Keuringsverslag van een elektrische laagspanning- en zeer lage spanningsinstallatie

NIET CONFORM

Straatnaam Rorenweg
Huisnummer 37
Busnummer
Postcode 3960
Gemeente Opitter
Land België

Controlebezoek van een oude huishoudelijke elektrische installatie van een wooneenheid bij verkoop op vraag van de verkoper volgens (KB 08/09/2019) - AREI Boek 1- 8.4.2. en 8.2.1. en 4.2.4.3.

Afbeelding schakel- en verdeelbord:

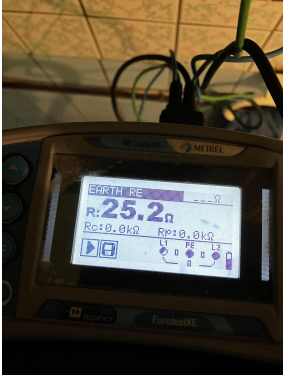
- I5.01 De aanduiding van de stroomkringen en/of apparatuur, aansluitklemmen, enz dient aangebracht of vervuldigd te worden. (Boek 1 Onderafdeling 3.1.3.1. en 3.1.3.3.A. en 5.1.6.1)

- I5.03 Het verdeelbord is niet makkelijk toegankelijk. (Boek 1 Onderafdeling 5.3.5.1.C.)
- I5.14 De nominale spanning dient duidelijk vermeld te worden op een oordeelkundig gekozen plaats. (Boek 1 Onderafdeling 3.1.3.3.)

- I6.01 De differentieelschakelaar aan het begin van de huishoudelijke installatie is niet verzegelbaar. (Boek 1 Onderafdeling 4.2.4.3.)
- I6.02 Een algemene differentieelstroombeschermingsinrichting met een nominale stroom (In) van Hoofddifferentieel is 500mA minstens 40A en een gevoeligheid van maximum 300mA is niet geplaatst. (Boek 1 Onderafdeling 4.2.4.3. en 5.3.5.3.a.)

17.01 De smeltzekeringhouders of houders van kleine vermogensschakelaars met pennen met een sectie kleiner dan 10mm² zijn niet voorzien van kalibreerelementen. (Boek 1 Onderafdeling 5.3.5.5.A.)

17.07 De aanduiding van de nominale stroomsterkte van smeltzekeringen en/of vermogensschakelaars is niet zichtbaar of is uitgewist. (Boek 1 Onderafdeling 1.4.2.1.)

18.18 De kleurcode van de geleider(s) dient gerespecteerd te worden. De voormelde kleurcombinatie moet aanwezig zijn over de gehele lengte van de geïsoleerde geleider(s). (Boek 1 Onderafdeling 5.1.6.2.) In verdeelbord in garage

19.02 Loshangende schakelaars, contactdozen en/of aftakdozen dienen degelijk bevestigd te worden. (Boek 1 Afdeling 1.4.1. & 1.4.2) Driefasig contactdoos onder verdeelbord
